工程指示 / 要求簡箋(E.I.)

工程指示編號：EI / 9083 / 25 修改版次：A

工程名稱：將軍澳日出康城

工程項目：趟門 鋁窗 補 8 件玻璃 小業主單地盤用 (第 8 批)

樓層: 9-67 33/F BD 單位: D 01

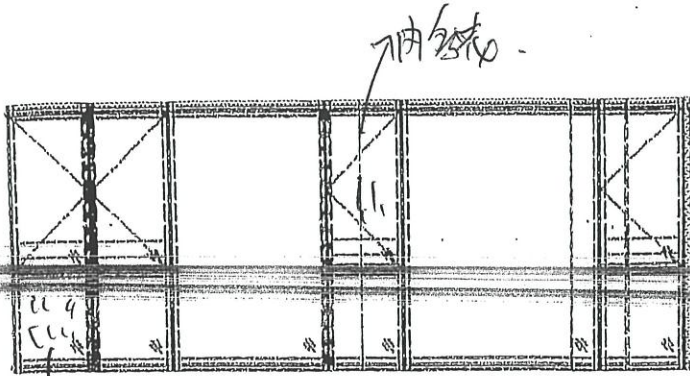
越門有聲, 執色,

幕牆執色

原拆拉手找

樓層: 9-67 35/F BD單位: D 01

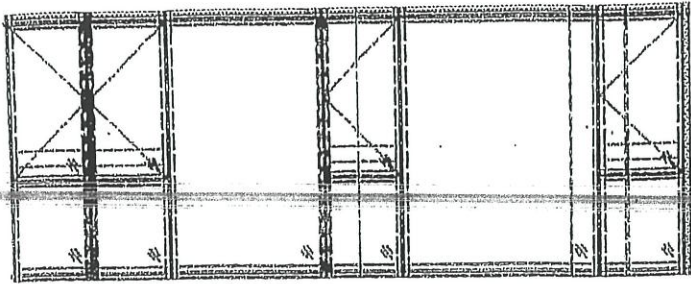
趟門開不順, 趟門執色.

執色房 | 白色收口差.

轉角窗難美.

TOWER: 3B 樓層: 9-67 ²⁵/_F BL 單位: C 01

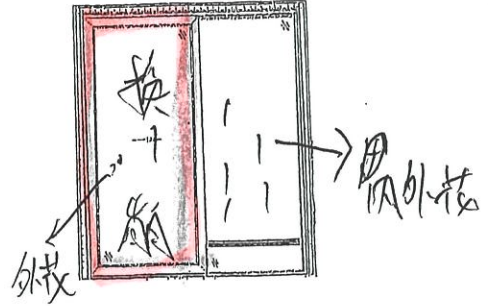
顏色, 執照收口
